Verslag huishoudelijke elektrische installatie op laagspanning en zeer lage spanning**Algemeen:**

Referentie: 008-20260902-02	Datum controle: 02/09/2026
Keurder: 008

Eigenaar:	EAN-code: Onbekend
Adres installatie: Buitingweg 29, 3550 - Heusden-Zolder	Nummer teller(s): 57440608
	Distributienetbeheerder installatie: Fluvius
Datum uitvoering installatie:	☐ Vóór 01/10/1981 ☒ Tussen 01/10/1981 en 01/06/2020 ☐ Vanaf 01/06/2020
Type:	☒ Woonenheid ☐ Niet-huishoudelijk ☐ PV ☐ Batterij ☐ Laadpaal

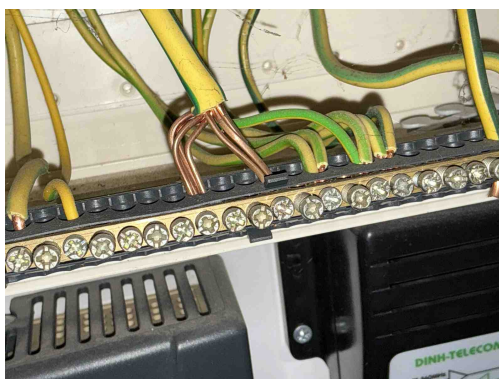
B17 - De voedingsspanning is niet op elk bord vermeld (Boek 1: 3.1.3.3).
Opmerking: Oa bord 1, bord 2

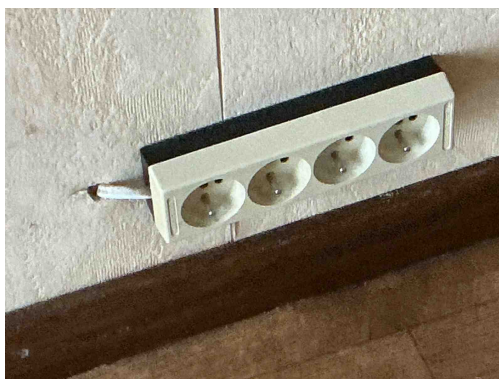
T21 - Het elektrisch materieel is niet geplaatst volgens de voorschriften van de fabrikant/ regels van goed vakmanschap . (Boek 1: 1.4.1.3)
Opmerking: Oa ophangingsvijzen niet afgedekt bord 1 en bord 2, aardgeleider niet op correcte wijze aangesloten,....

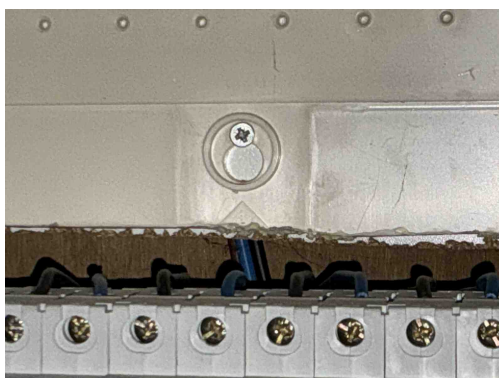
C38 - Het gebruikte kabeltype (snoerkabel) voldoet niet aan de specificaties die van toepassing zijn op voedingsleidingen voor vaste installatie (Boek 1: 1.4.2.1, 5.2.6.2).

Opmerking: Oa slaapkamer 1

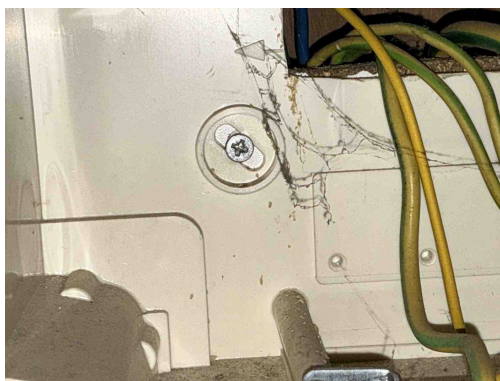
T21 - Het elektrisch materieel is niet geplaatst volgens de voorschriften van de fabrikant/ regels van goed vakmanschap . (Boek 1: 1.4.1.3)

Opmerking: Oa ophangingsvijzen niet afgedekt bord 1 en bord 2, aardgeleider niet op correcte wijze aangesloten,....

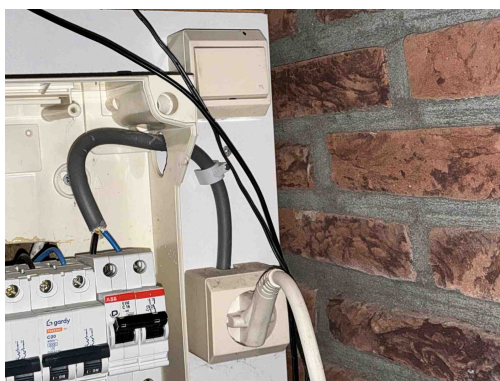
T21 - Het elektrisch materieel is niet geplaatst volgens de voorschriften van de fabrikant/ regels van goed vakmanschap . (Boek 1: 1.4.1.3)

Opmerking: Oa ophangingsvijzen niet afgedekt bord 1 en bord 2, aardgeleider niet op correcte wijze aangesloten,....

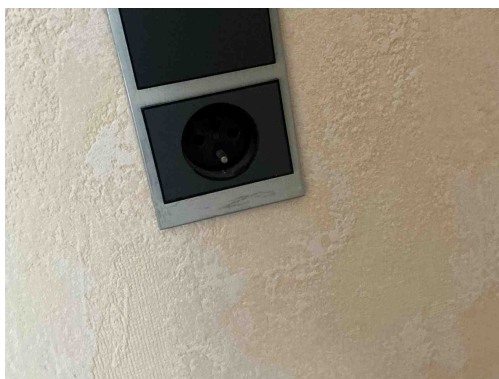
T13 - Opbouwcontactdozen en/of -schakelaars zonder achterplaatje mogen niet rechtstreeks op een brandbare ondergrond bevestigd worden (Boek 1: 4.3.3.5).

Opmerking: Oa ingang

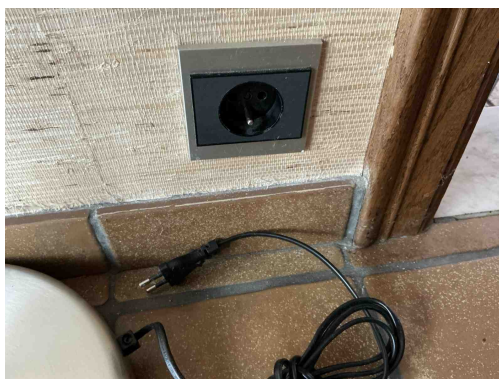
T11 - De contactdozen waarvan de toegekende stroomsterkte maximaal 16A en de toegekende spanning maximaal 250V bedraagt en niet bedoeld zijn voor de voeding van een of meerdere verbruikstoestellen voor een specifiek doel en niet geplaatst zijn in of op schakel- en verdeelborden, beschikken niet of IPXX-D (incl. gemeenschappelijke delen residentieel geheel) (Boek 1: 4.2.2.3/5.3.5.2).

Opmerking: Oa Keuken, slaapkamer, kelder

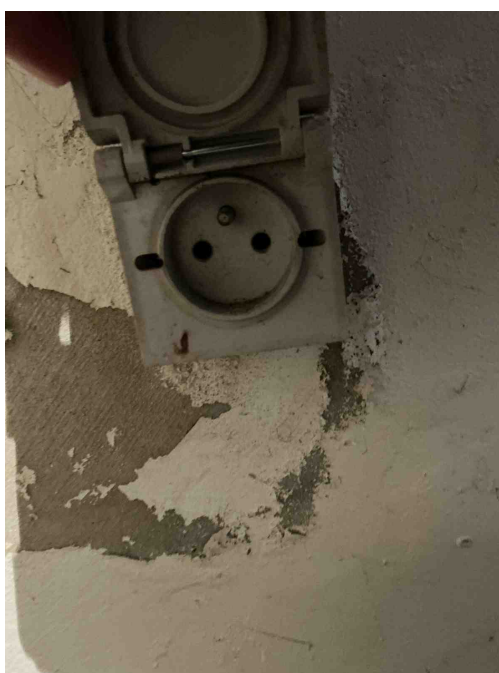
T11 - De contactdozen waarvan de toegekende stroomsterkte maximaal 16A en de toegekende spanning maximaal 250V bedraagt en niet bedoeld zijn voor de voeding van een of meerdere verbruikstoestellen voor een specifiek doel en niet geplaatst zijn in of op schakel- en verdeelborden, beschikken niet of IPXX-D (incl. gemeenschappelijke delen residentieel geheel) (Boek 1: 4.2.2.3/5.3.5.2).

Opmerking: Oa Keuken, slaapkamer, kelder

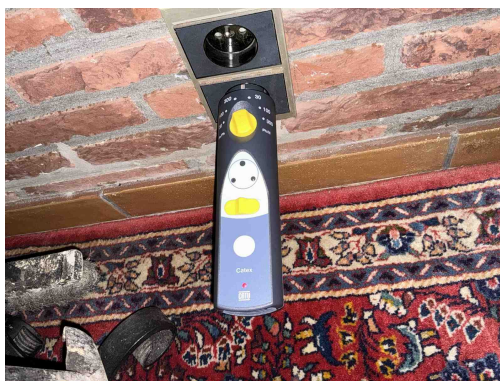
T11 - De contactdozen waarvan de toegekende stroomsterkte maximaal 16A en de toegekende spanning maximaal 250V bedraagt en niet bedoeld zijn voor de voeding van een of meerdere verbruikstoestellen voor een specifiek doel en niet geplaatst zijn in of op schakel- en verdeelborden, beschikken niet of IPXX-D (incl. gemeenschappelijke delen residentieel geheel) (Boek 1: 4.2.2.3/5.3.5.2).

Opmerking: Oa Keuken, slaapkamer, kelder

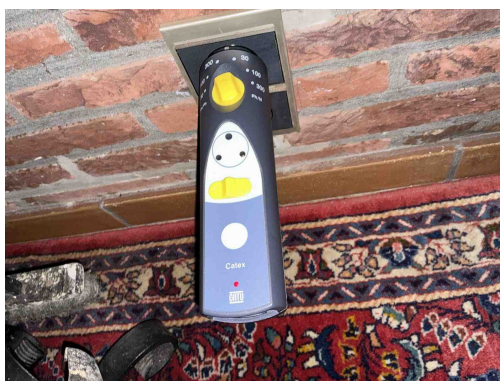
A16 - Er is geen continuïteit van de beschermingsgeleider van de contactdoos (Boek 1: 5.4.3.4).
Opmerking: Oa living

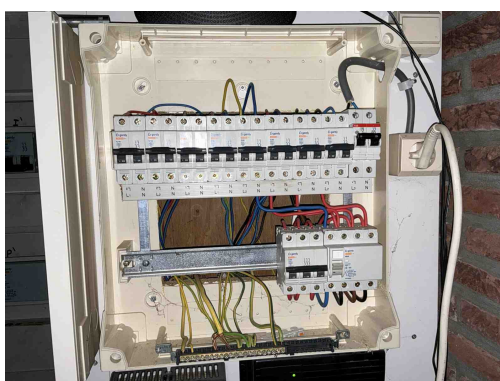
A16 - Er is geen continuïteit van de beschermingsgeleider van de contactdoos (Boek 1: 5.4.3.4).
Opmerking: Oa living
